DOCUMENTO NORMATIVO PARA APLICAÇÃO A ARRUAMENTOS URBANOS

Relatório de ponderação da consulta pública

RELATÓRIO 302/2024 – DT/NPTS

Figure 3: Risk of pedestrian death as a function of vehicle impact speed¹⁶

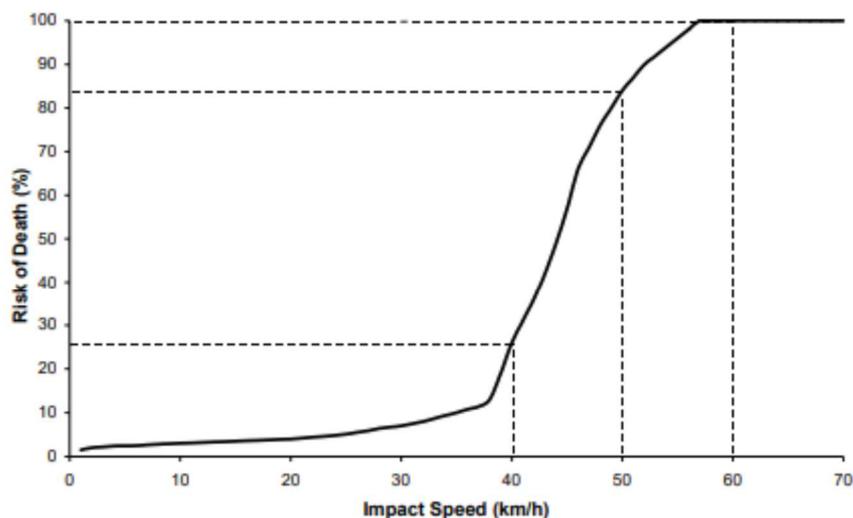
- Na página 42 é referido a probabilidade de morte de um peão atropelado quando as velocidades dos veículos aumentam. Esta afirmação é corroborada por um gráfico (Figura 3.15) que, no entanto, apresenta valores diferentes outras fontes que apontam probabilidade de morte de 80% ou superior no caso de atropelamentos a 50km/h, e não 45% como no gráfico. Sugerimos a verificação deste dado. (ver imagem seguinte);

Figura 5.13 – Localização da paragem na proximidade de pistas para bicicletas (CEREMA, 2018)

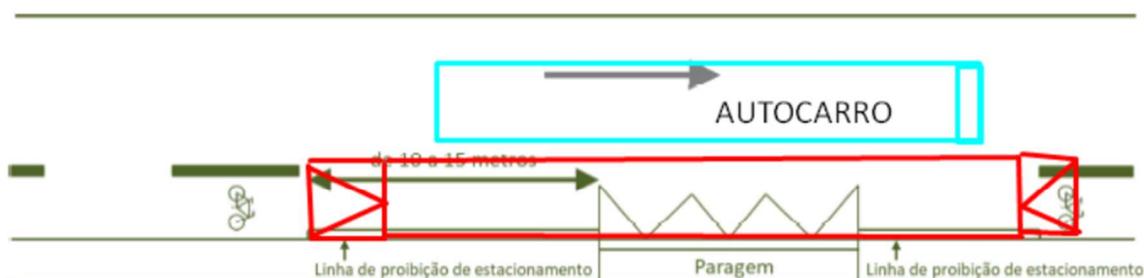
- Ainda neste aspecto, assinalamos a falta de solução de paragem em plena via e continuidade da pista ciclável (com interrupção ou não da coloração e inserção de bandas sonoras) ou a solução de bypass à paragem que apenas aparece descrita, sem ter nenhum esquema de ilustração;

Foram adicionadas duas figuras com soluções viáveis e acrescentada a referência à figura do Fascículo IV.

Figura 5.14 – Medida para prevenir o estacionamento ilegal em paragem avançada de autocarro (Seco, A. et al., 2008)

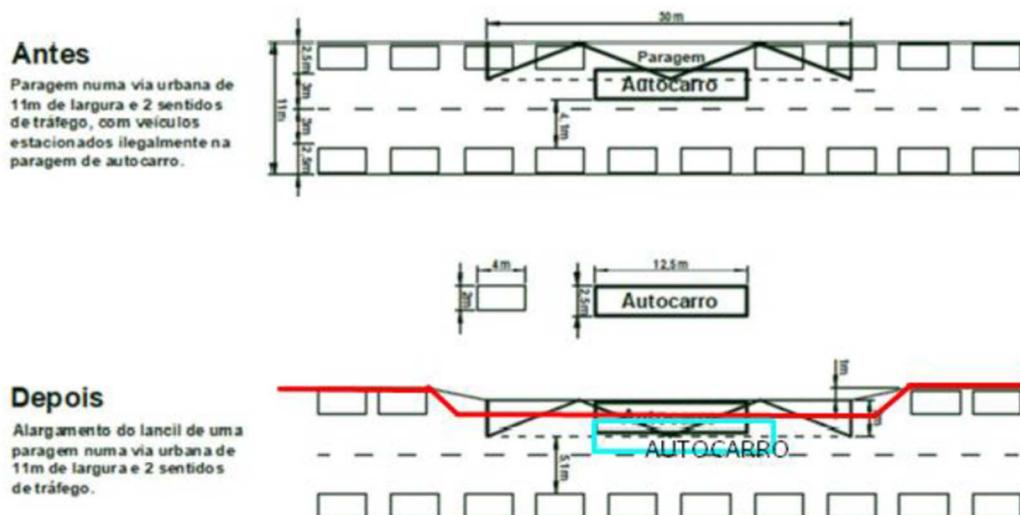
- No subcapítulo 5.1.12, parece-nos adequado a solução de avanço da paragem de autocarro para impedir estacionamento ilegal, passando a paragem em plena via. Nesse caso porque não é ocupado a totalidade do espaço, como assinalado no esquema apresentado?
